AVIS DE LA COMMISSION LOCALE DE L'EAU DU SAGE DE L'ARVE

PROJET: Ecoparc de Neydens

DATE: 4 octobre 2018

VERSION : Approuvée par le bureau de la CLE du 19 octobre 2018

Figures 5 : Localisation des bassins de rétention et de la noue (à noter que le bassin n°1 est aménagé sur une petite zone humide existante, cf. § sur les milieux aquatiques)

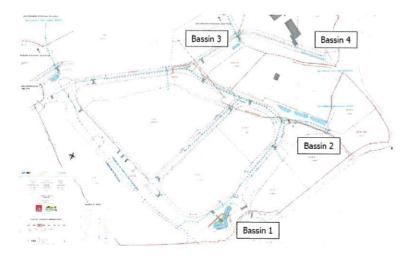
Compte tenu de la topographie, il sera nécessaire de réaliser 4 bassins de rétention. La surface totale des aménagements propres au projet est de 28 332 m², le débit de fuite totale autorisé est donc de 14,2 l/s. Les noues ont pour fonction la collecte, l'infiltration, le stockage et le transport vers les bassins. Le stockage dans les noues n'est pas pris en compte dans le calcul justificatif à 30 ans. Par contre, il intervient dans le parcours à moindre dommage.

En cas d'orage trentennal, les eaux de voirie génèrent un volume de 265 litres par secondes à évacuer, ce qui représente 25% de la capacité hydraulique de la noue. En effet, la noue prévue a une capacité de 1200 l/s. En outre, les volumes de rétention calculés sont intégralement aménagés dans les bassins de rétention. Le volume de la noue est donc capable de traiter sur le plan quantitatif un orage centennal. L'orage centennal sera donc quasi entièrement stocké dans les noues avant rejet aux bassins de rétention.
